SUSTITUCIÓN DEL TURBO CON REF: 726372-5/-10/-13/-14 Renault Mascott Motor ZD30CTI 3.0 154CV

BOLETIN TÉCNICO 2009069

**TURBO REPLACEMENT WITH REF: 726372-5/-10/-13/-14 Renault Mascott
Motor ZD30CTI 3.0 154CV**

TECHNICAL DATA SHEET 2009069

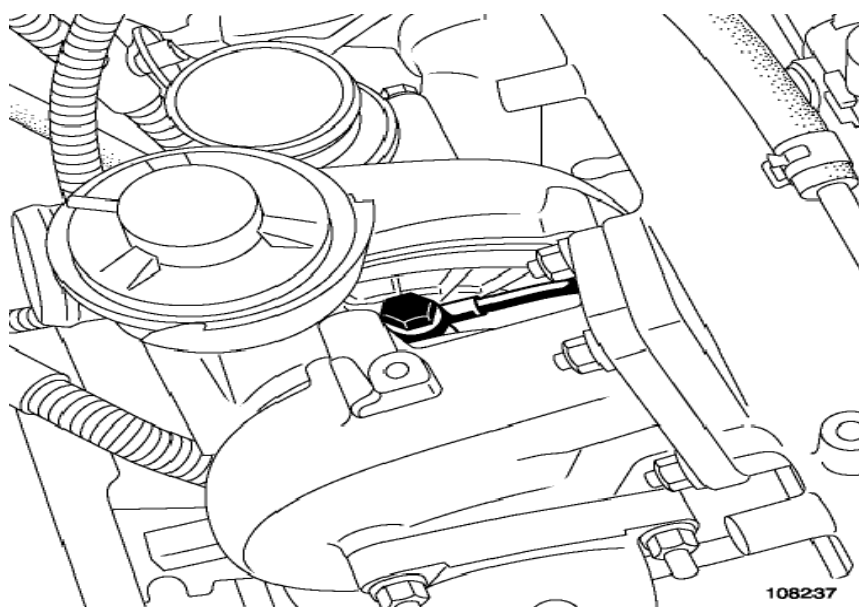
El turbo 726372-5 esta sustituido en primer lugar por el turbo 726372-10 y posteriormente por el turbo 726372-13 y -14

Pero esta sustitución no es directa, estos turbos tiene un tipo de rosca diferente, en la entrada de aceite al alojamiento:

Ref. de turbo	Paso de rosca racor entrada
726372-5 -----	M10 x 1.00mm 6H
726372-10 -----	M10 x 1.25mm 6H
726372-13 -----	M10 x 1.25mm 6H
726372-14 -----	M10x 1.25mm 6H

Por lo tanto, es necesario a la hora de cambiar el turbo 726372-5 por el actual el 726372-10-13-14, reemplazar el racor de entrada de aceite.

Referencia **Renault** del racor: **7.701.058.008**

En el caso de sustituir el turbo 726372-10 por el 726372-13,o-14 no es necesario hacer ningún cambio.

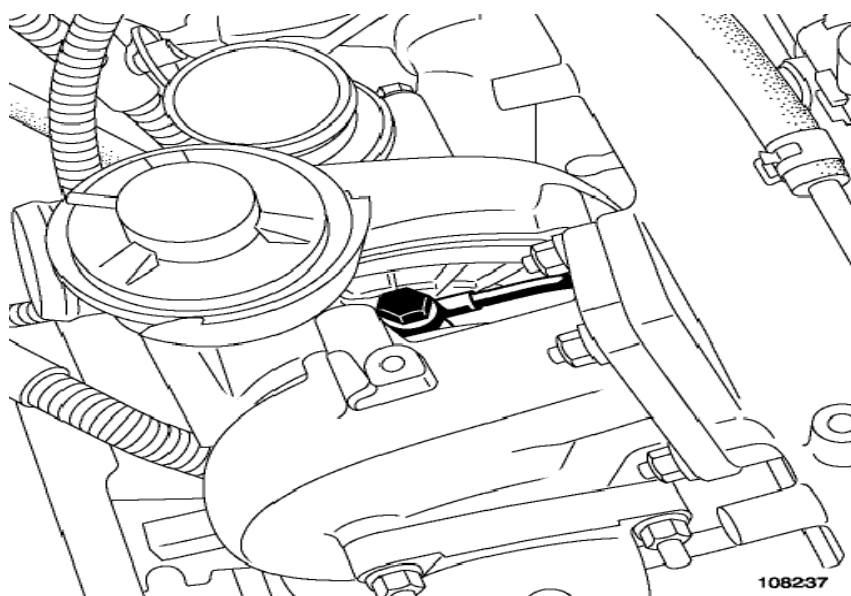
Le turbo 726372-5 est d'abord remplacé par le turbo 726372-10 puis par le turbo 726372-13 et -14.

Mais ce remplacement n'est pas direct. Ces turbos ont deux types de vis différentes, au niveau de l'entrée d'huile :

Réf. du turbo	Pas de vis raccord entrée
726372-5 -----	M10 x 1.00mm 6H
726372-10 -----	M10 x 1.25mm 6H
726372-13 -----	M10 x 1.25mm 6H
726372-14 -----	M10 x 1.25mm 6H

Lorsqu'on veut remplacer le turbo 726372-5 par le turbo actuel 726372-10-13-14, il est donc nécessaire de remplacer le raccord d'entrée d'huile.

Référence **Renault** du raccord : **7.701.058.008**

S'il s'agit de remplacer le turbo 726372-10 par le 726372-13,ou-14, aucun changement n'est nécessaire.

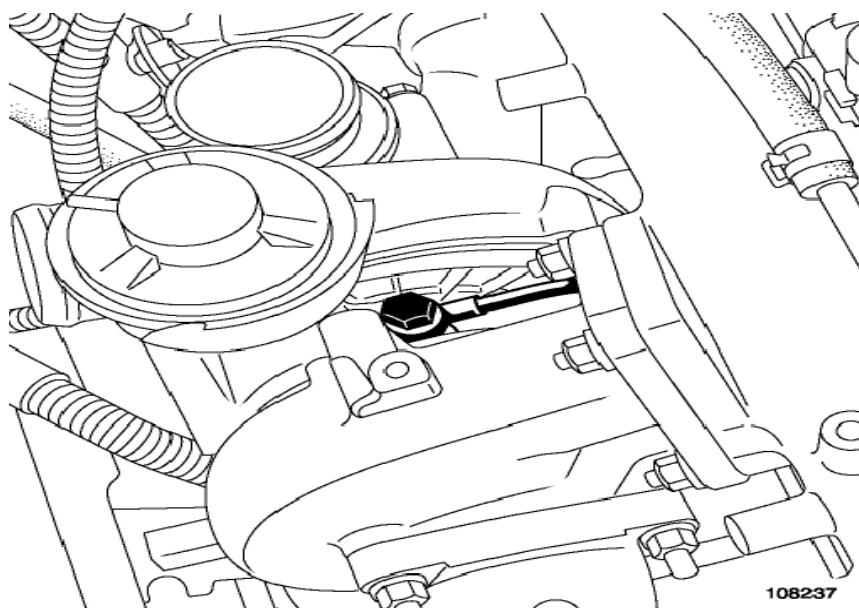
The 726372-5 turbo is first of all replaced by the 726372-10 turbo and subsequently by the 726372-13 and -14 turbos.

However, this is not a direct replacement. These turbos have a different thread type at the oil to housing inlet:

Ref. of turbo	Inlet fitting thread pitch
726372-5 -----	M10 x 1.00mm 6H
726372-10 -----	M10 x 1.25mm 6H
726372-13 -----	M10 x 1.25mm 6H
726372-14 -----	M10x 1.25mm 6H

Therefore, it is necessary to replace the oil inlet fitting when replacing the 726372-5 turbo with the current 726372-10-13-14.

Reference number of the **Renault** fitting: **7.701.058.008**

It is not necessary to make any changes when replacing the 726372-10 turbo with the 726372-13 or-14 turbos.

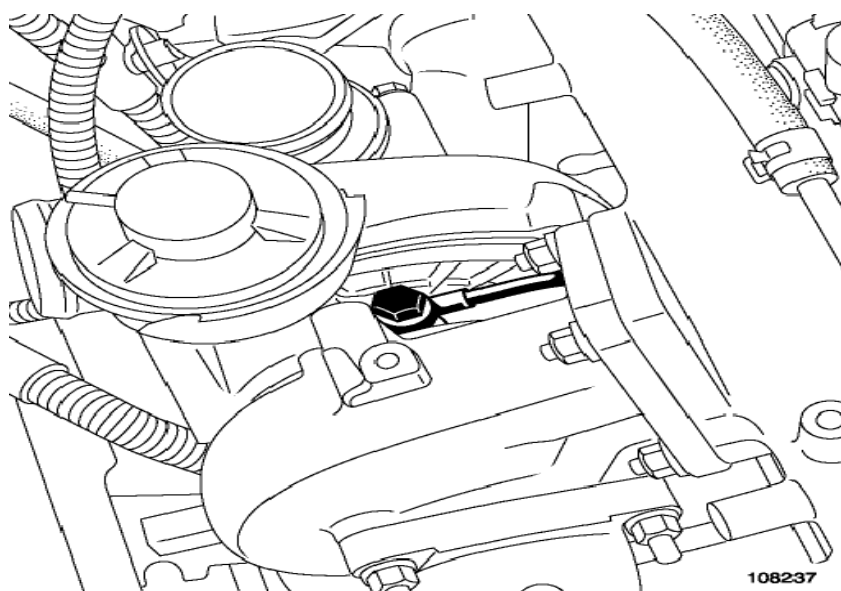
Der Turbolader 726372-5 wird zunächst durch das Modell 726372-10 und nachfolgend durch die Turbos 726372-13 und -14 ersetzt.

Aber dieser Ersatz erfordert einen kleinen Eingriff, denn die zuletzt genannten Turbos besitzen ein anderes Gewinde am Öleinlass zur Lagerung:

Ref. des Turbos Öffnungsmaß des Anschlussgewindes am Einlass

726372-5 ----- M10 x **1,00mm** 6H

726372-10 ----- M10 x **1,25mm** 6H

726372-13 ----- M10 x **1,25mm** 6H

726372-14 ----- M10 x **1,25mm** 6H

Daher müssen Sie beim Ersetzen des Turbos **726372-5** durch die gegenwärtigen Modelle **726372-10-13-14** das Anschlussstück am Öleinlass austauschen.

Die **Renault**-Referenznummer des Anschlussstücks lautet **7.701.058.008**

Beim Ersetzen des Turbos **726372-10** durch das Modell **726372-13** oder **-14** ist keine Veränderung erforderlich.

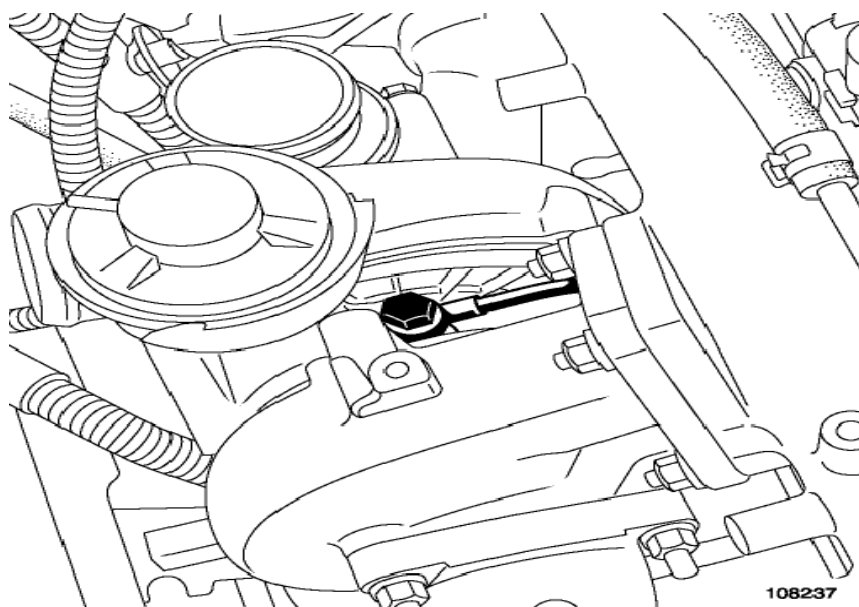
Il turbo 726372-5 viene sostituito innanzitutto con il turbo 726372-10 e in seguito con il turbo 726372-13 y -14

Questa sostituzione però non è diretta; questi turbo presentano una filettatura diversa all'ingresso dell'olio nell'alloggiamento:

Rif. del turbo	Passo filettato raccordo ingresso
726372-5 -----	M10 x 1.00mm 6H
726372-10 -----	M10 x 1.25mm 6H
726372-13 -----	M10 x 1.25mm 6H
726372-14 -----	M10x 1.25mm 6H

Pertanto, quando si procede a sostituire il turbo **726372-5** con quello attuale (**726372-10-13-14**) è necessario cambiare il raccordo di ingresso dell'olio.

Riferimento **Renault** del raccordo: **7.701.058.008**

Se si sostituisce il turbo **726372-10** con il **726372-13,o-14** non è necessario apportare nessuna modifica.

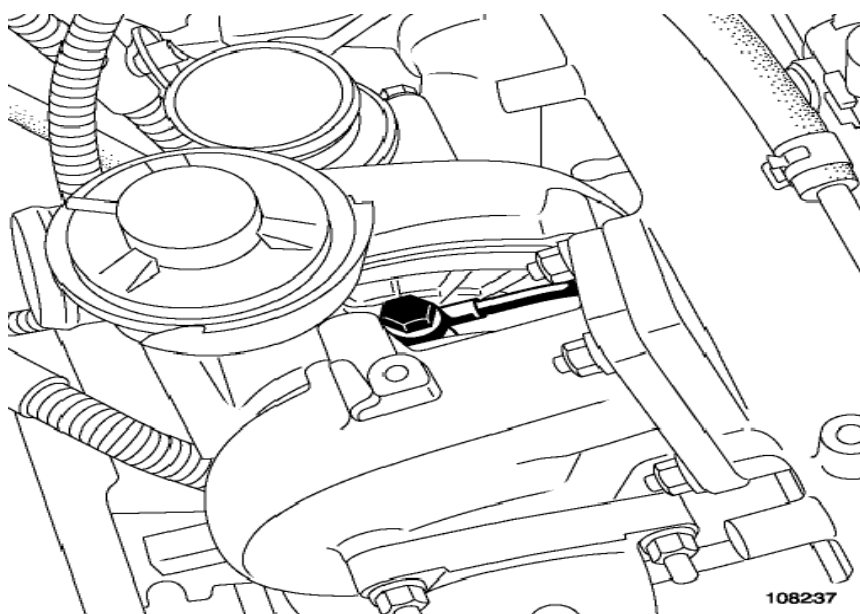
Nejdříve bylo turbo 726372-5 nahrazeno turbem 726372-10 a později turbem 726372-13 a -14.

Nejedná se ale o přímou náhradu, neboť tato turba mají odlišný typ závitu na přívodu oleje v uložení:

Označení turba	Závitová rozteč - vstupní spojka
726372-5	M10 x 1,00 mm 6H
726372-10	M10 x 1,25 mm 6H
726372-13	M10 x 1,25 mm 6H
726372-14	M10 x 1,25 mm 6H

Vzhledem k této skutečnosti je nutné při náhradě turba 726372-5 turbem 726372-10-13-14 nahradit také spojku přívodu oleje.

Renault označení spojky: 7.701.058.008

V případě náhrady turba 726372-10 za turbo 726372-13 nebo -14 není třeba provádět žádné další změny.

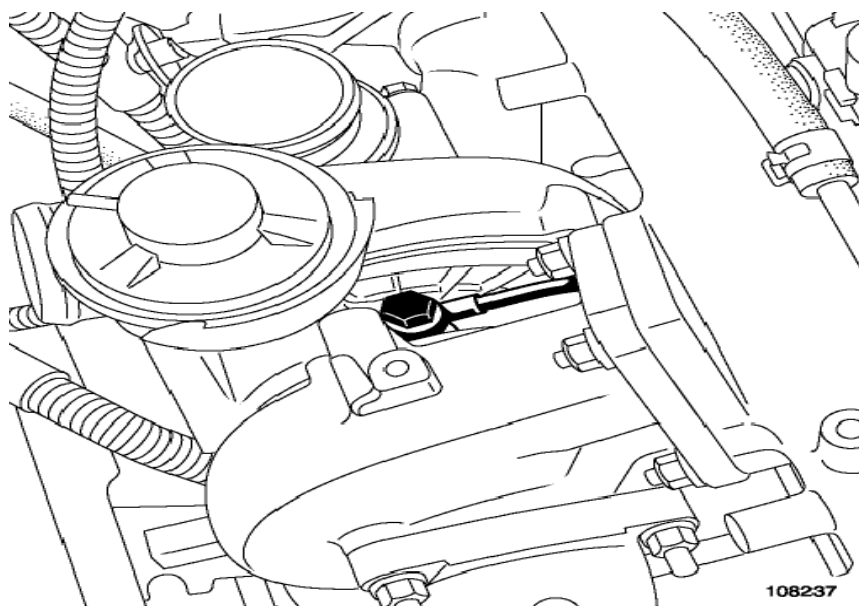
O turbo 726372-5 é substituído em primeiro lugar pelo turbo 726372-10 e, posteriormente, pelo turbo 726372-13 e -14

Mas esta substituição não é direta; estes turbos têm um tipo de rosca diferente na entrada do óleo para o alojamento:

Ref. ^a de turbo	Passo da rosca racor entrada
726372-5 -----	M10 x 1,00mm 6H
726372-10 -----	M10 x 1,25mm 6H
726372-13 -----	M10 x 1,25mm 6H
726372-14 -----	M10 x 1,25mm 6H

Portanto, quando se trocar o turbo 726372-5 pelo atual 726372-10-13-14, é preciso substituir o racor de entrada de óleo.

Referência **Renault** do racor: **7.701.058.008**

No caso de se substituir o turbo 726372-10 pelo 726372-13, ou -14, não é necessário fazer qualquer alteração.

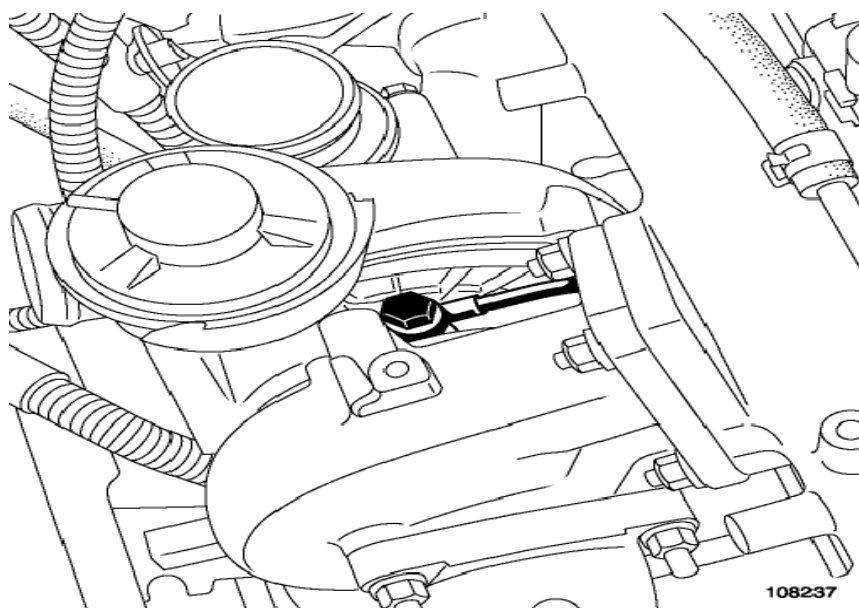
De turbo 726372-5 wordt in de eerste plaats vervangen door de turbo 726372-10 en vervolgens door de turbo 726372-13 en -14

Maar de vervanging kan niet direct gebeuren, deze turbo's hebben een verschillend type schroefdraad, bij de olie-toevoer naar de behuizing:

Ref. turbo	Maat schroefdraad toevoer
726372-5 -----	M10 x 1,00mm 6H
726372-10 -----	M10 x 1,25mm 6H
726372-13 -----	M10 x 1,25mm 6H
726372-14 -----	M10x 1,25mm 6H

Daarom is het nodig om bij het vervangen van de turbo 726372-5 door het huidig type 726372-10-13-14, de olie-toevoer fitting te vervangen.

Referentie van **Renault** van de fitting: **7.701.058.008**

Als de turbo 726372-10 wordt vervangen door de 726372-13, of de -14 is er geen enkele wijziging nodig.
